カーテンネットライト

町道轟崎葛籠川線

四万十町			
工事種別	平成27年度 防災会 第17-1号 町道高崎富嶺川線道路改良工事		
図面名称	構造図 (その1)	縮尺	1:100
路線名	町道高崎富嶺川線		
工事箇所	高岡郡 四万十町 大正		
設計種別	実施図	面番	8
事務所名	四万十町大正地域振興局	番号	0
会社名

展開図

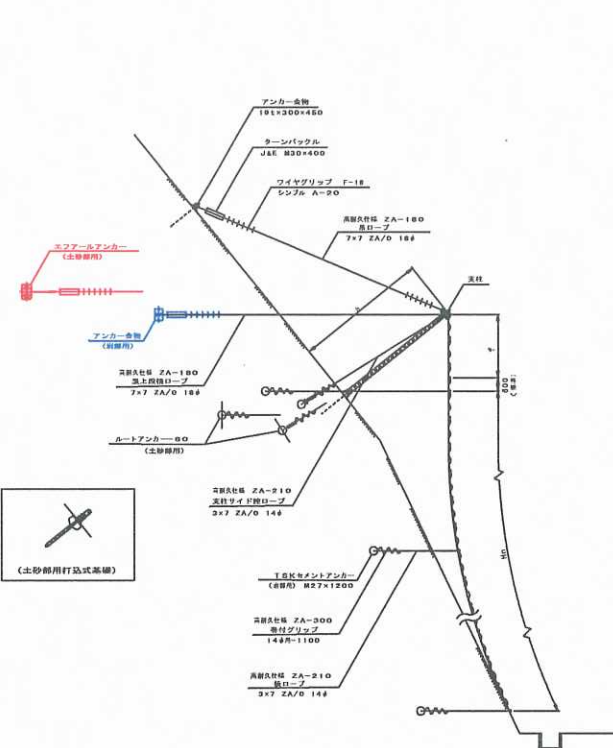
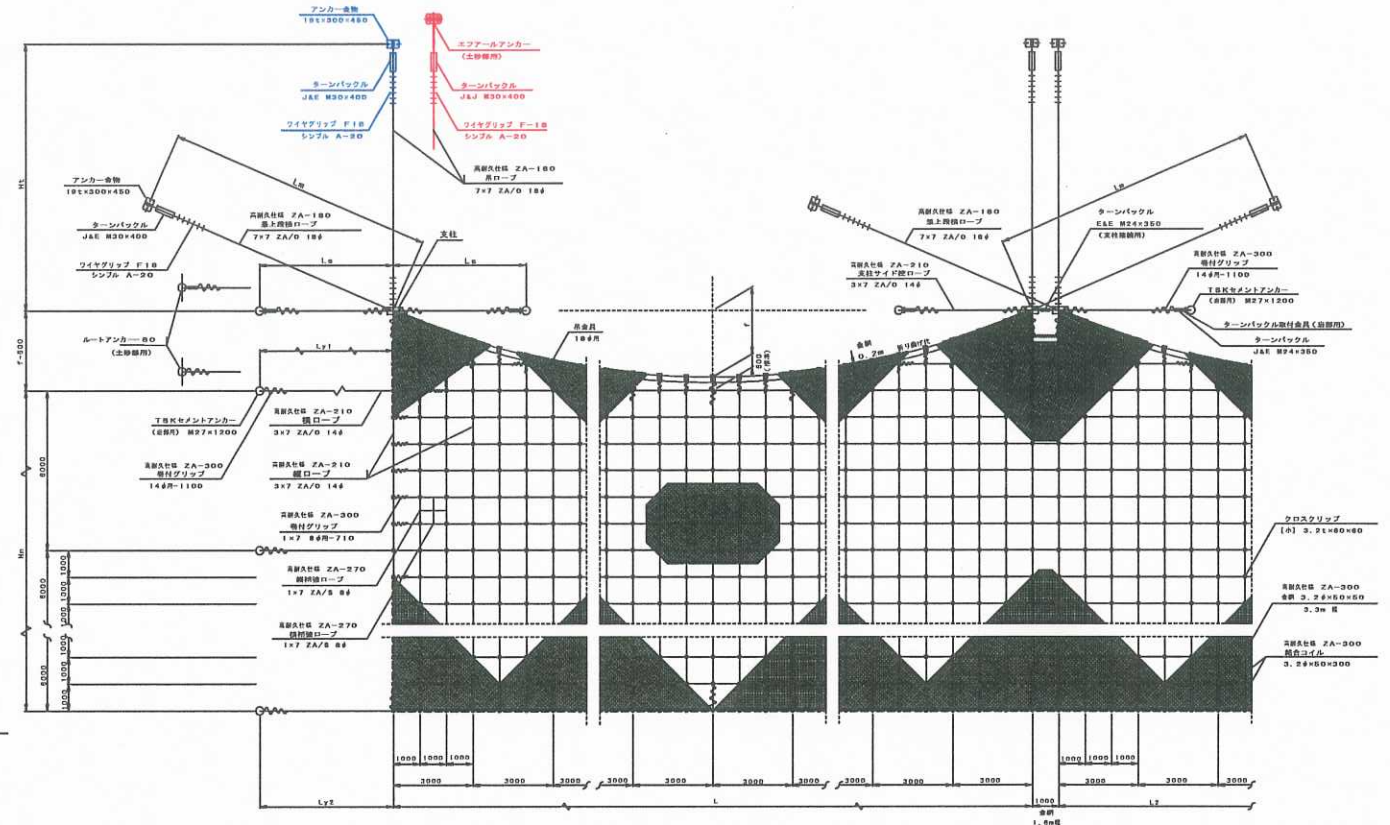
赤色 箇所が岩部用から土砂部用に変更

岩部用(青色)を土砂部用(赤色)に変更

平面図 S=1:500

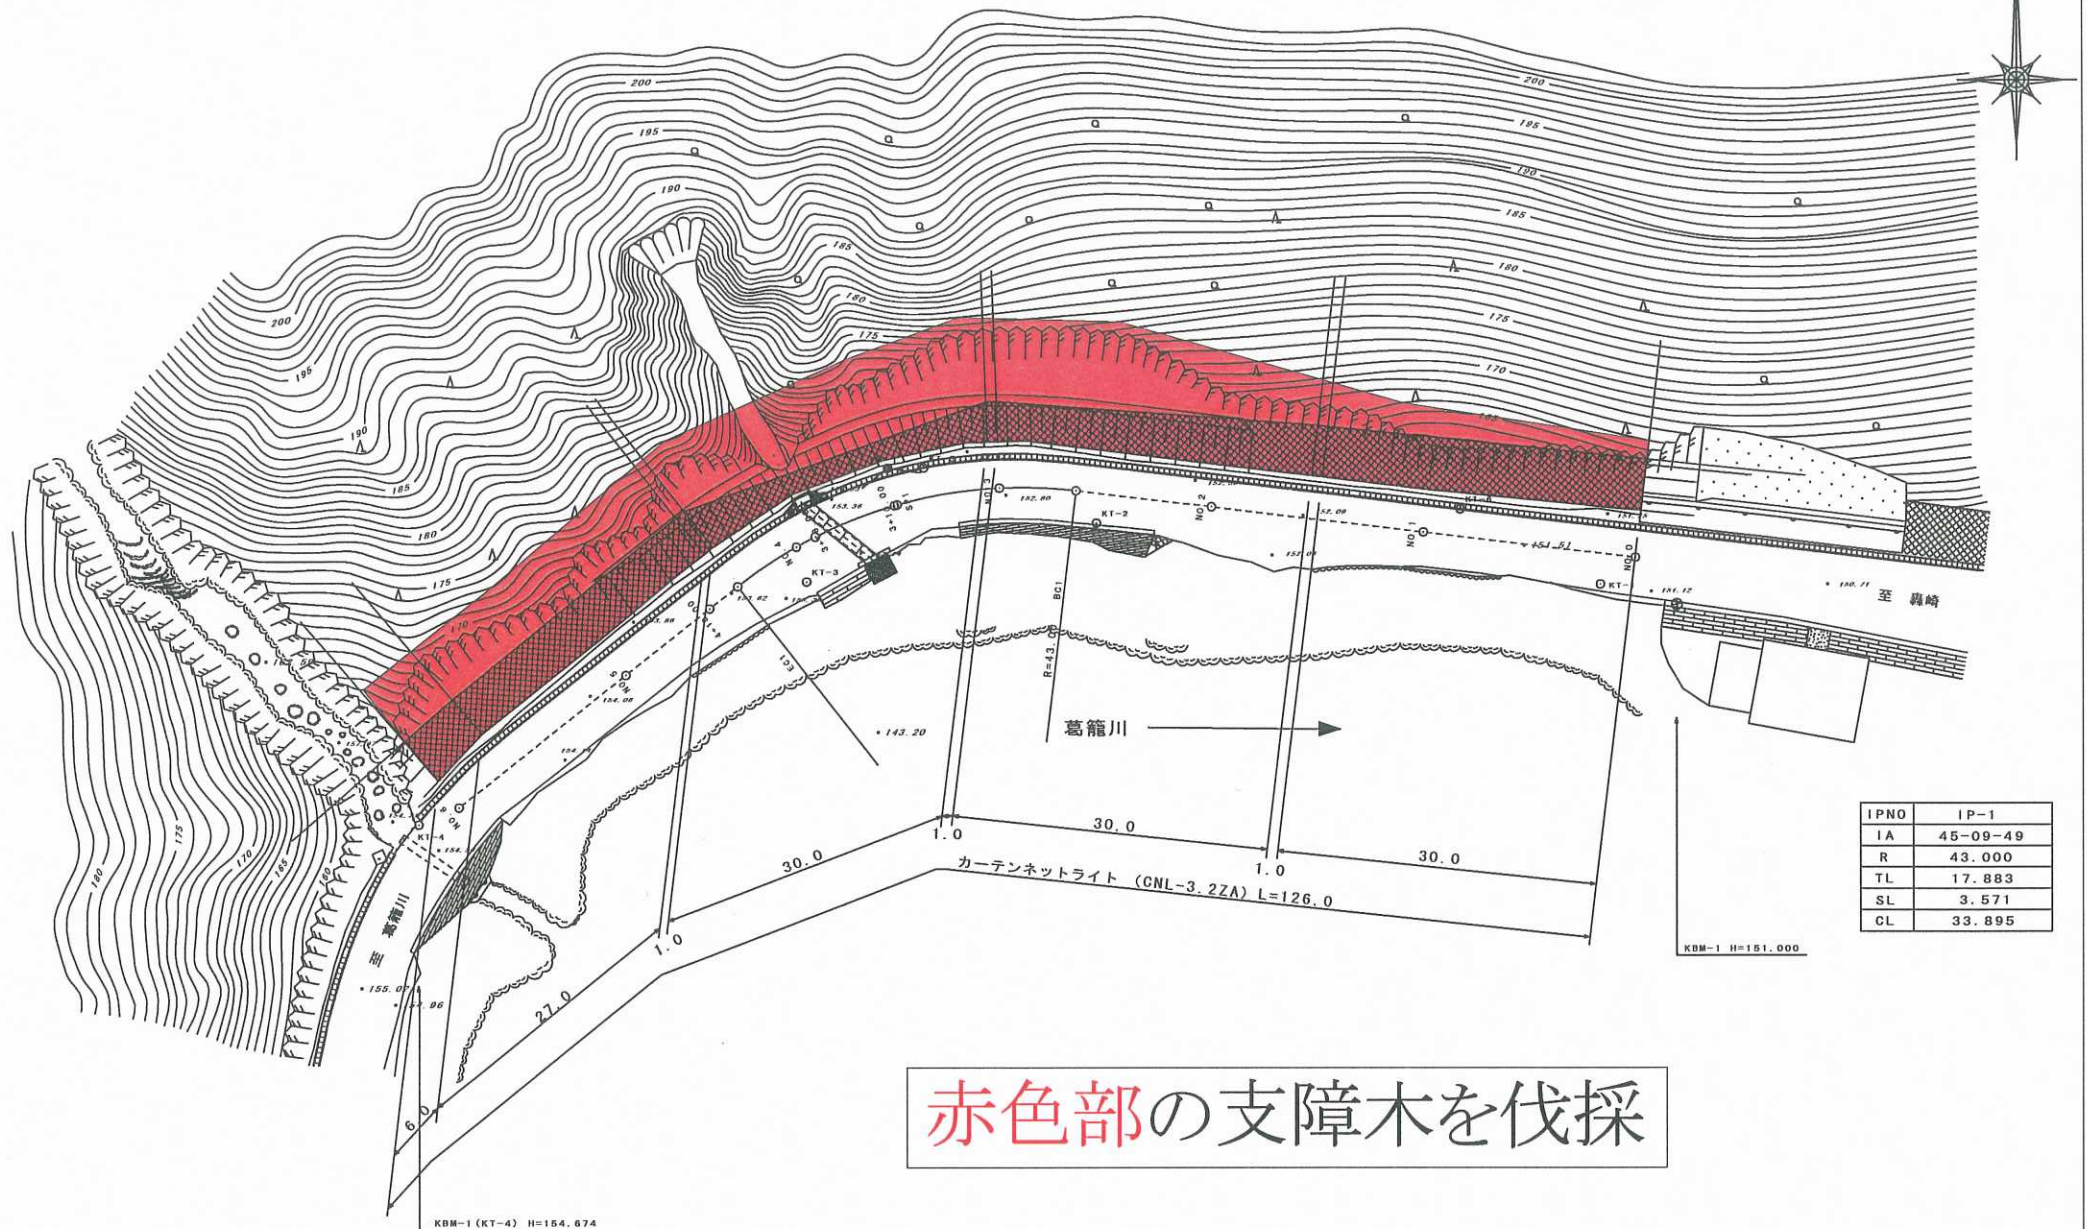
赤色部の支障木を伐採
